监理工作联系单

工程名称: 溧阳时代新能源一期 5.04MWp 分布式光伏电站项目

编号: 006

事由: 现场施工质量问题

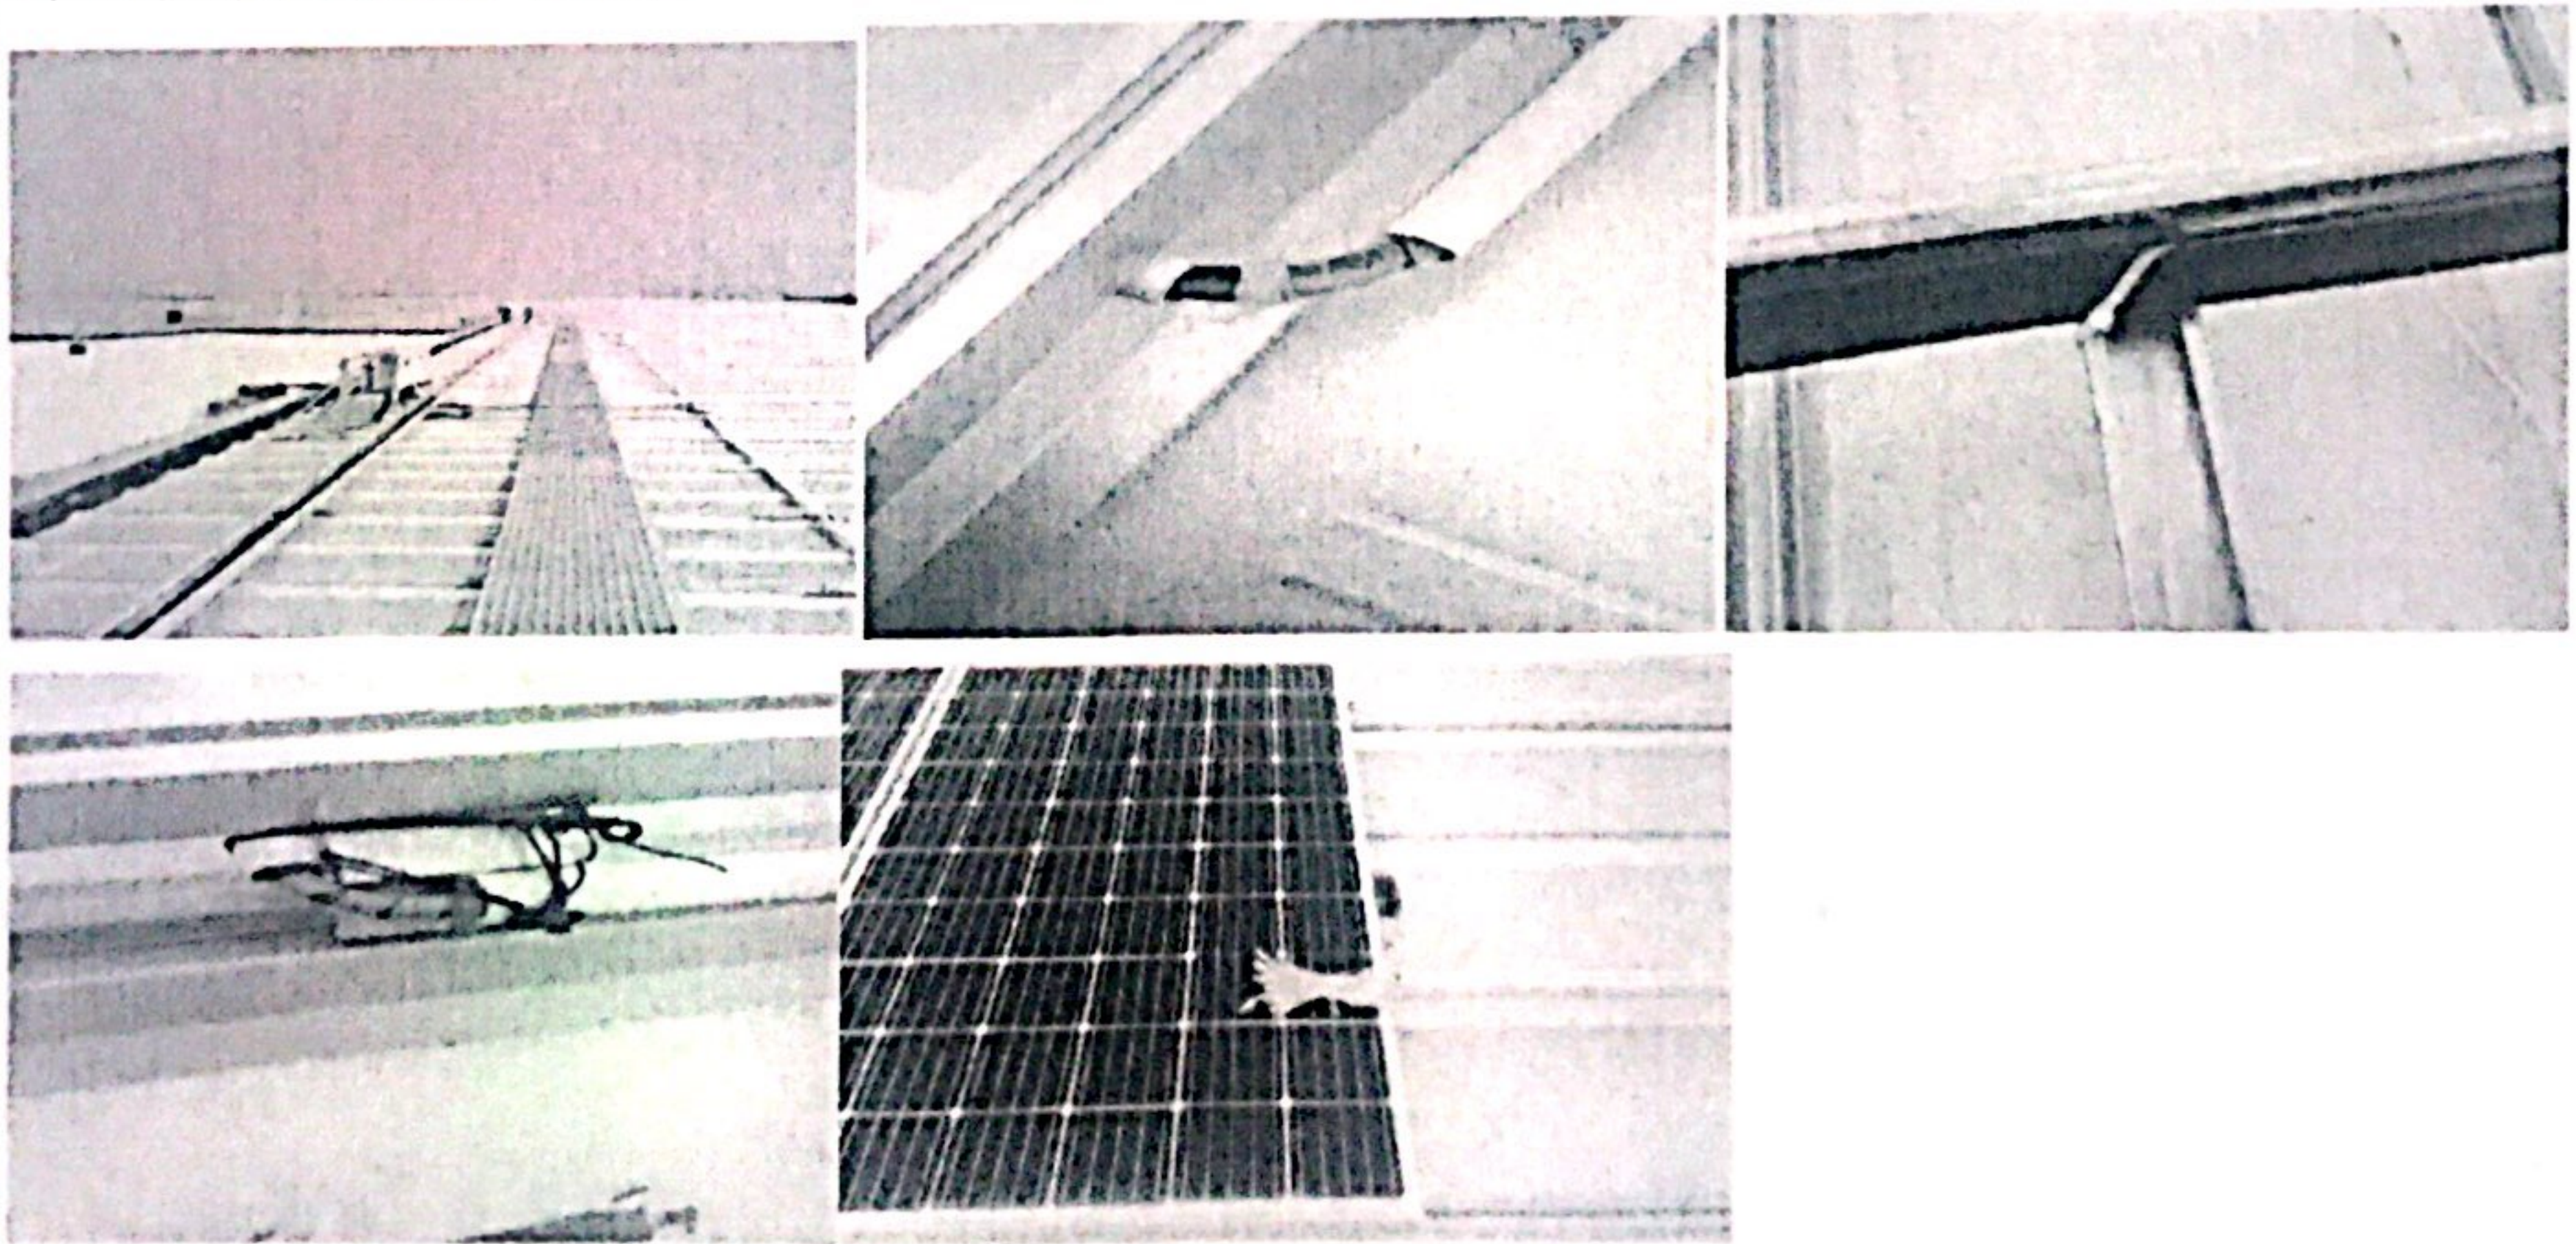
1、光伏电缆 PVC 保护管转角处, 部分白色绕管缠绕不紧密; 且有部分白色绕管延伸至 PVC 保护管内的长度不够, 已经出现卷缩致使光伏电缆外露的现象; 要求施工单位按相关的要求进行整改。

2、现场巡视的过程中发现有个别工人将接地线放置在组件板上, 现要求施工单位立即整改, 严禁将物品放置在组件板上。

3、现场电缆保护管及电缆的绑扎固定, 不要用白色塑料扎带, 要求用带铁丝内芯的黑色扎丝进行绑扎固定。

4、现场发现, 有个别工人在上或者离开 1#车间屋面 B 区的过程中, 不走搭设的临时阶梯, 而是为了自己的方便从低女儿墙处踩踏而过, 对女儿墙彩钢板造成了破坏; 要求施工单位立即进行整改, 加强对屋面的成品保护工作, 并将已经破坏的儿女墙进行修复。
